Expediente: **13040961**
Radicado: **RE-05776-2021**
Sede: **REGIONAL VALLES**
Dependencia: **DIRECCIÓN REGIONAL VALLES**
Tipo Documental: **RESOLUCIONES**
Fecha: **27/08/2021** Hora: **14:28:22** Folios: **10**

POR MEDIO DEL CUAL SE MODIFICA UN PERMISO DE VERTIMIENTOS Y SE ADOPTAN OTRAS DISPOSICIONES

4-Mediante Auto número **AU-02452-2021** del 22 de julio de 2021, Cornare dio inicio a la solicitud de modificación al permiso de vertimientos otorgado mediante Resolución **112-2289**

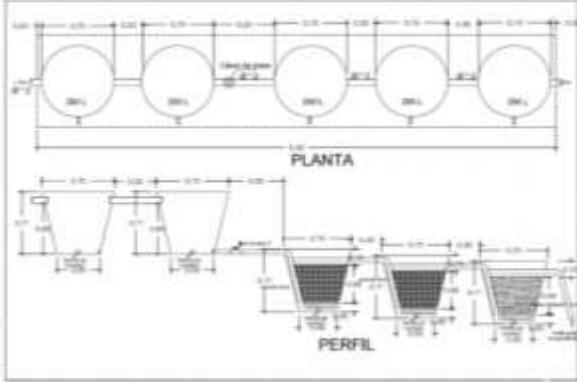
Características del vertimiento STARD: Se presentan resultados de muestreo compuesto del STARD realizado el 28 de junio de 2021, bajo los informes de laboratorio I-1434-21 (Laboratorio QC SAS) y

4.3 De acuerdo a los análisis realizados al STARD (muestreo de junio de 2021) el sistema no cumple con los parámetros de grasas y aceites y DQO, por lo que se deberá implementar acciones de mejora encaminadas al cumplimiento de la normativa ambiental vigente y las cuales deberán verse reflejadas en el próximo informe de caracterización.

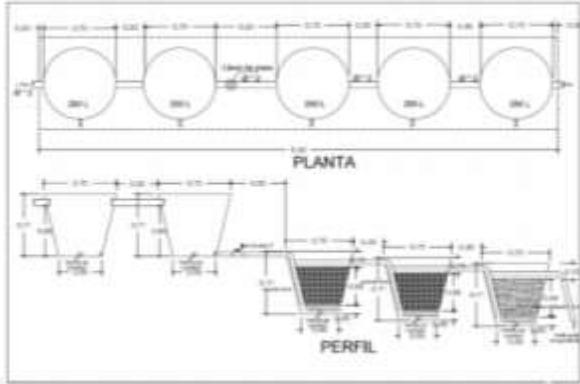
tratamiento	(Componentes)	
Preliminar o pretratamiento		
Tratamiento primario	SEDIMENTADOR	Sistema de tratamiento, tanque cilíndrico horizontal prefabricado en polietileno reforzado en fibra de vidrio PRFV, conformado por: sedimentador de dos compartimientos integrado al filtro anaerobio de flujo ascendente con las siguientes dimensiones: Volumen útil = 5200 litros, Longitud total = 1,47 m, Altura útil = 1,1 m.
Tratamiento secundario	F.A.F.A	Filtro anaerobio de flujo ascendente, integrado al tanque séptico de dos compartimientos con lecho filtrante con "rosetones" de biopak con las siguientes dimensiones: Volumen útil = 1800 litros, Longitud = 1,17 m, Altura útil = 1,4 m.
Tratamiento terciario	HUMEDAL	Humedal acuático con plantas de buchón de aguas <i>Eichornia crassipes</i> con un volumen de 1410 litros
Esquema del STARD	 <p>Detalle de tanque tres cavidades PRFV 7000 Litros</p> <p>Humedal Acuático. Lamina metálica.</p>
